ALCALDÍA MAYOR DE BOGOTÁ D.C. Fondo Prevención y Atención Emergencias	CONCEPTO TÉCNICO SOBRE NECESIDAD DE ESTUDIOS DETALLADOS DE AMENAZA Y RIESGO POR FENOMENOS DE REMOCIÓN EN MASA DENTRO DEL TRÁMITE DE LICENCIA URBANÍSTICA	Código:	GPR-FT-10
		Versión:	04
		Fecha de revisión:	21/06/2011

1.1 CONCEPTO TÉCNICO No. CT:	6309
1.2 ÁREA:	TÉCNICA Y DE GESTIÓN
1.3 COORDINACIÓN:	INVESTIGACIÓN Y DESARROLLO
1.4 REFERENCIA CRUZADA RADICADO FOPAE:	2011ER11538
1.5 RESPUESTA OFICIAL No.	RO-50123

2.1 SOLICITANTE:	CURADURIA URBANA No. 5
2.2 PROYECTO:	Diagonal 40A Sur No. 12A-64 Este
2.3 LOCALIDAD:	4. San Cristóbal
2.4 UPZ:	50. La Gloria
2.5 BARRIO O SECTOR CATASTRAL:	San José Sur Oriental
2.6 DIRECCIÓN:	Diagonal 40A No. Sur 12A-64 Este
2.7 CHIP:	AAA0003XLTD
2.8 MANZANA CATASTRAL:	04
2.9 PREDIO CATASTRAL:	02
2.10 ÁREA (Ha):	0.0120(*)
2.11 FECHA DE VISITA:	Agosto 30 de 2011

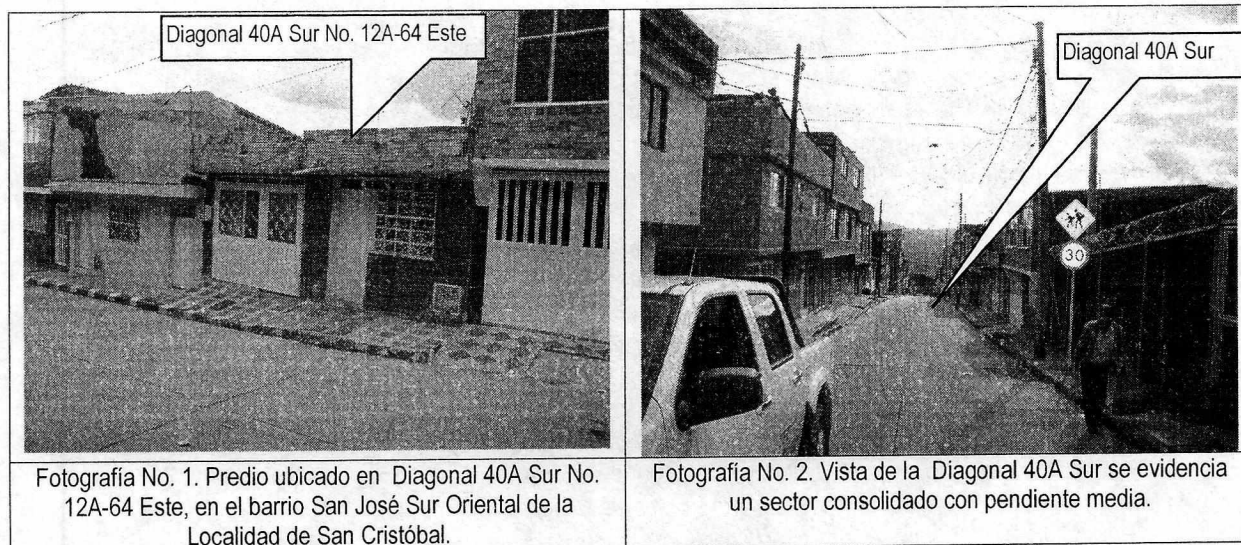
La zona donde se busca desarrollar el proyecto corresponde con uso de suelo urbano con edificaciones de tipo residencial. Es un sector consolidado a nivel urbano, con densidad de construcción alta, contando con vías pavimentadas (ver Fotografías No. 1 y 2); así mismo, las vías del sector cuentan con sistemas de drenaje para el manejo de escorrentía superficial, que se conectan con la red de alcantarillado pluvial. En la zona se encuentran viviendas de hasta tres (3) niveles, en un terreno con pendiente media.

En el momento de la visita, en el predio objeto del presente concepto, se encontraba construida una edificación de un (1) piso de altura construida en mampostería simple, sin evidencias de afectación por procesos de remoción en masa de carácter local en su interior, ni de carácter general en la ladera o zonas aledañas al predio evaluado

Teniendo en cuenta los aspectos observados y evaluados en este concepto técnico, se considera que para la construcción del predio ubicado en la Diagonal 40A Sur No. 12A-64 Este de la Localidad de San Cristóbal **NO SE REQUIERE** adelantar la FASE II del estudio detallado de amenaza y riesgo por remoción en masa, de acuerdo con lo establecido en la Resolución 227 de 2006; por otra parte, esto no exime al constructor del cumplimiento del resto de la normatividad vigente (Norma Sismo Resistente – Código de Construcción – Resolución de Legalización, etc.).
